## 改善箇所説明図

### 基準不適合箇所

燃料システム制御モジュール

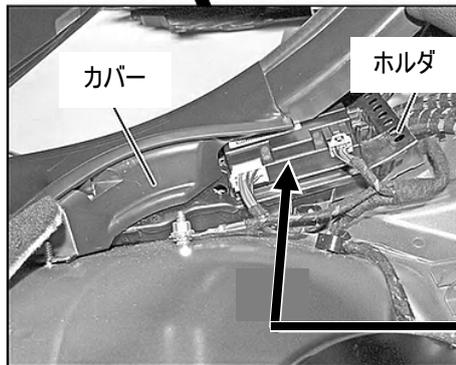
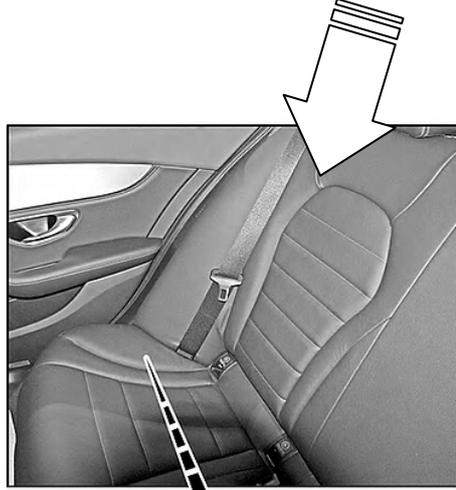
車載式故障診断装置において、燃料システム制御モジュールのプログラムが不適切なため、燃料圧力等に異常が生じた場合、メーターパネル内の警告灯が点灯しない。そのため、保安基準第31条の基準に適合しない。

全車両、燃料システム制御モジュールのプログラムを対策プログラムに書き換える。

識別 : エンジンフード・セカンダリ・ロックのキャッチ取付けスタッド先端に黄色ペイントを塗布する。
